Betreft: Zienswijze (Bezwaarschrift) tegen het ontwerp bestemmingsplan De Kaai,
Plannummer is NL.IMRO.0599.BP2229DeKaaiRdam-on01.
Bezwaarperiode 22-11-2023 tot 1-2-2024

Zienswijze op ontwerpbestemmingsplan "De Kaai", plannummer NL.IMRO.0599.BP2229DeKaaiRdam-on01

Betreft: Zienswijze op ontwerpbestemmingsplan 'De Kaai'
(NL.IMRO.0599.BP2229DeKaaiRdam-on01)

Betreft: Ontwerp bestemmingsplan De Kaai Rotterdam
IMRO-idn: NL.IMRO.0599.BP2229DeKaaiRdam-on01

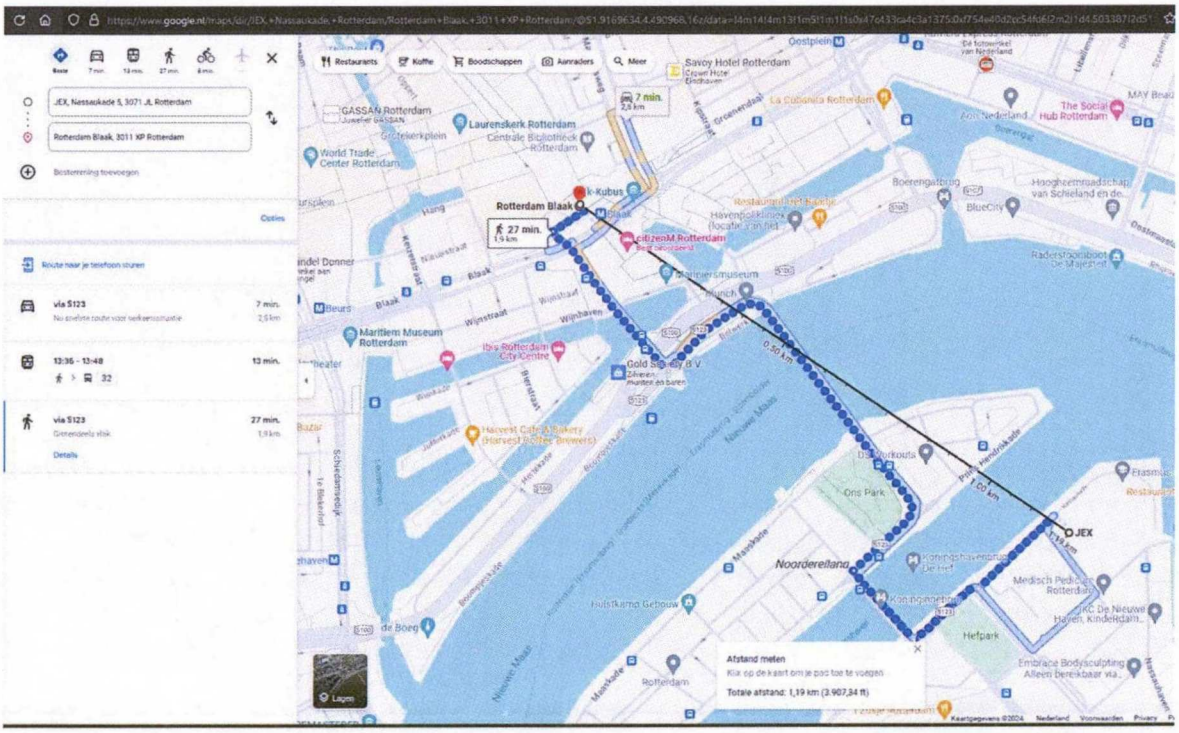
In de toelichting is vermeld dat de huidige parkeergarage (ruim) voorziet in de parkeerbehoefte van De Kaai Rotterdam: de garage heeft een capaciteit van 476 parkeerplaatsen. Vanuit het project De Kaai hebben wij op de inloopsessies begrepen dat de reeds bestaande parkeergarage privaat eigendom is, en dat deze parkeergarage **niet** opengesteld zal worden voor openbaar gebruik.

Als dat inderdaad het geval is, dan kan aan de parkeereis praktisch gezien niet worden voldaan voor doelgroepen die niet wonen of werken in De Kaai, maar er op bezoek komen (zoals bezoekers voor horeca, voor het wijkgebouw, voor bewoners). De beschikbaarheid aan parkeerplaatsen in de garage zijn in dat geval buiten bereik voor deze doelgroepen. Kijkend naar de tabel, is niet eenduidig op te maken hoe groot de exacte vraag is voor de doelgroepen die buiten bereik zullen zijn.
Als de parkeergarage wél opengesteld zal worden voor openbaar gebruik, is de enige zorg van mijn kant dat de parkeertarieven voor bezoekers zeer waarschijnlijk hoger zullen liggen dan de kosten voor een bezoekersvergunning van €0,72/uur voor parkeren op straat.

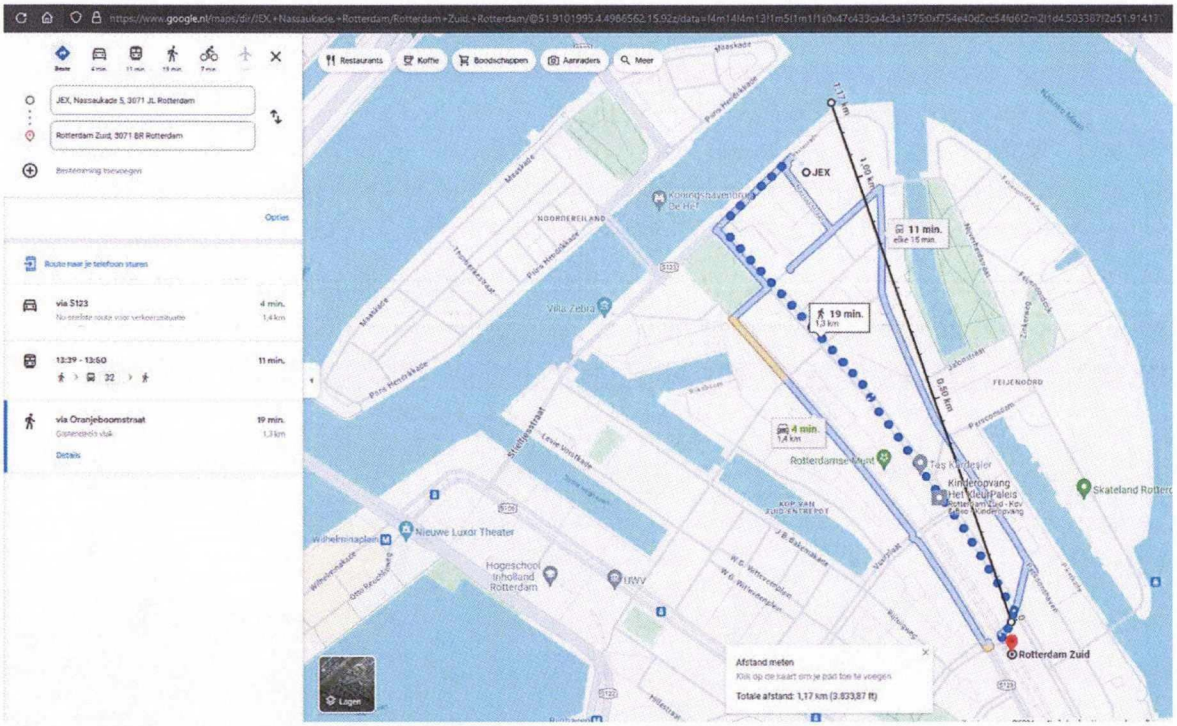
Bij het toepassen van deze afstandregel, is de hemelsbrede afstand tot aan de Nassaukade weliswaar nagenoeg 1200 meter, echter beslaat dit minder dan 20% van het oppervlakte van de ontwikkeling.; van deze 20% betreft het merendeel de bestaande bouw. De hemelsbrede afstand tot het uiterste punt van de ontwikkeling (Roentgenstraat/Nassaubrug) is ongeveer 1350 meter.

Als ik de loopafstand tussen NS station Blaak en de Nassaukade gebruik, is de afstand (te voet) 1900 meter (een afwijking ten opzichte van de hemelsbrede afstand van ruim 58%)

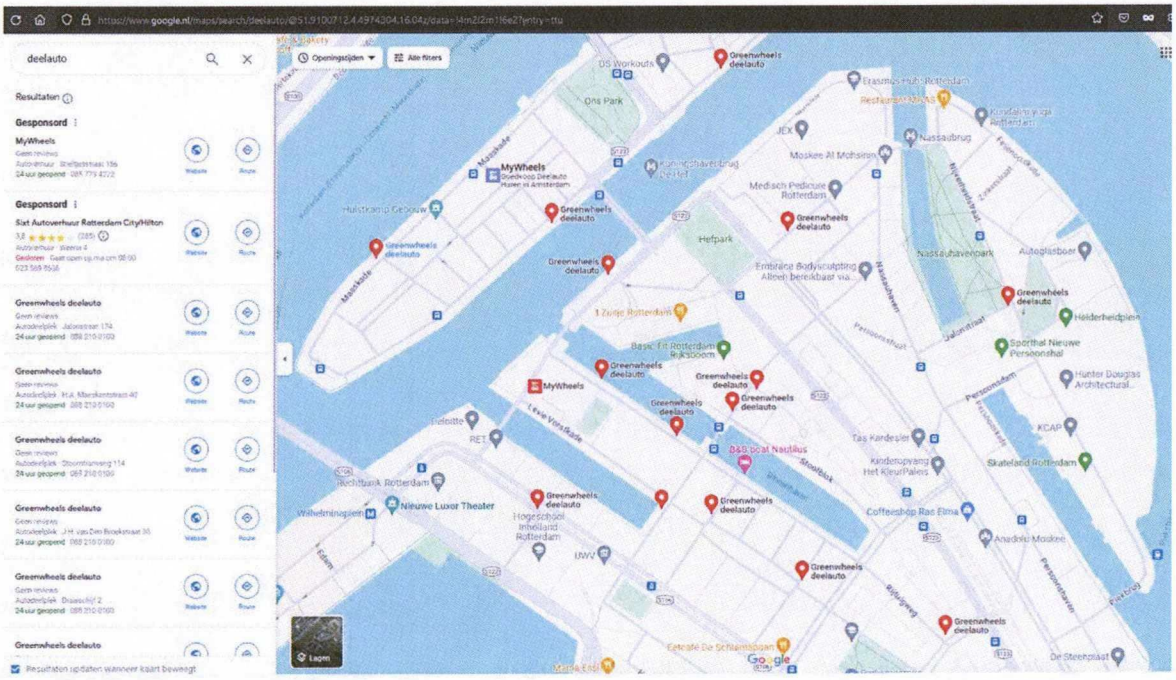
Vanwege de ligging van de rivier en de grote afwijking tussen de hemelsbrede en de daadwerkelijke (loop-)afstand van NS Station Blaak tot de ontwikkeling, zie ik graag dat NS station Blaak **niet** als referentie waarmee een reductie op de parkeereis wordt toegepast. Logischer zou NS Station Rotterdam Zuid zijn:

NS Station Rotterdam Zuid ligt binnen de hemelsbrede afstandsmarge van 800 tot 1200 meter. In dat geval is de maximale toe te passen reductie 10%.

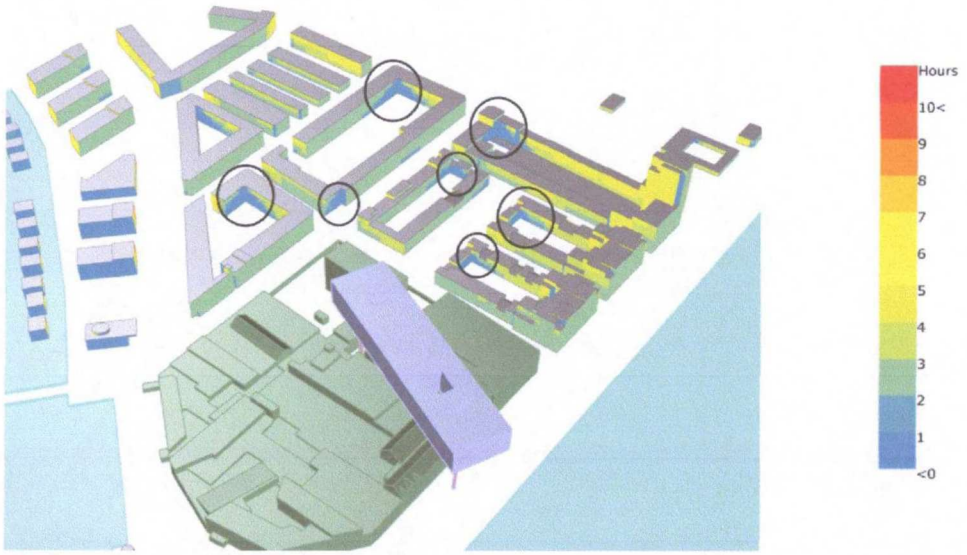
Het bestemmingsplan spreekt zichzelf in hoofdstuk 5.3 tegen. Bij figuur 5.4 zijn alle gevels die zonder de komst van de kaai minder dan 2 uur zonlicht vangen met een zwarte cirkel weergegeven. Dit is niet het geval voor de Nassaustraat. In de bijbehorende Bezonning Studie[2] is in figuur 6 de bestaande situatie aan de Nassaustraat te zien. Onze woning heeft hier een dondergroene kleur: dus een bezonning van 2 tot 3 uur per dag:

figuur 6: uren zon in bestaande situatie (noordaanzicht)

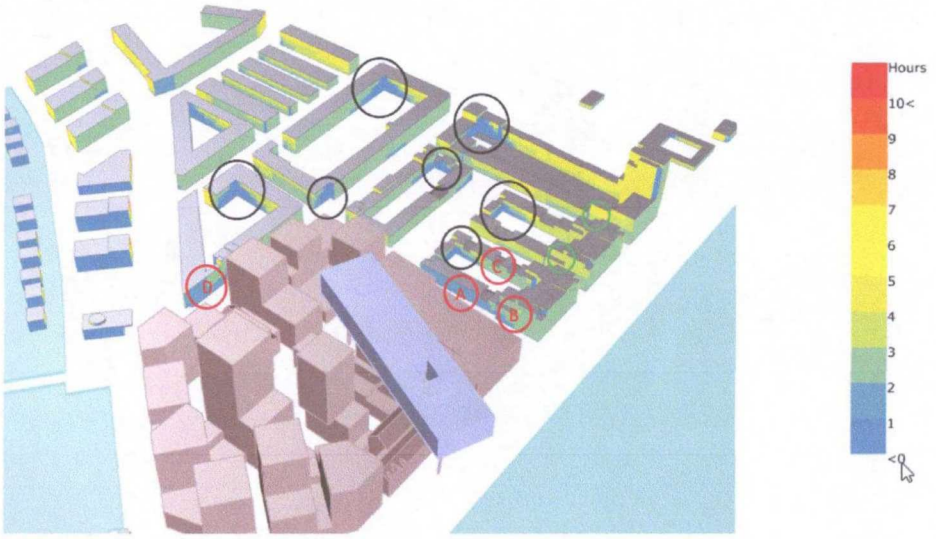
In het bestemmingsplan is de conclusie dat er geen verlies van woongenot is aangezien onze geval al minder dan 2 uur zon geniet. Dit is niet correct en wij zien daarom graag een aanpassing van de plannen waarbij onze huidige bezonning gehandhaafd kan worden.

Vervolgens wordt er figuur 9 van hetzelfde stuk aangegeven dat onze gevel vervolgens onder de grens van 2 uur bezonning komt:

Figuur 3.13: Herkenbare plint als fabriekse laag (bron: Ambitiedocument De Kaai)

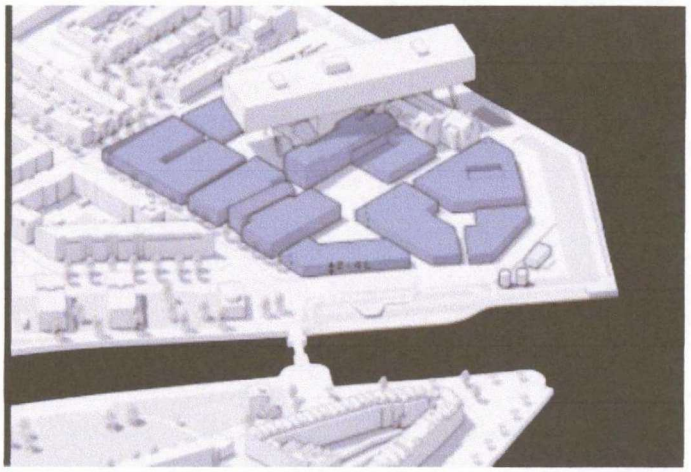
In het bestemmingsplan wordt gerefereerd naar de plint: "*Hier zijn ook de meeste publieke en collectieve functies ondergebracht. Zoals bijvoorbeeld ateliers, werkplaatsen, museum en horeca.*" Deze plint bevindt zich ook recht tegenover onze woning aan de Nassaustraat (zie figuur 3.13).
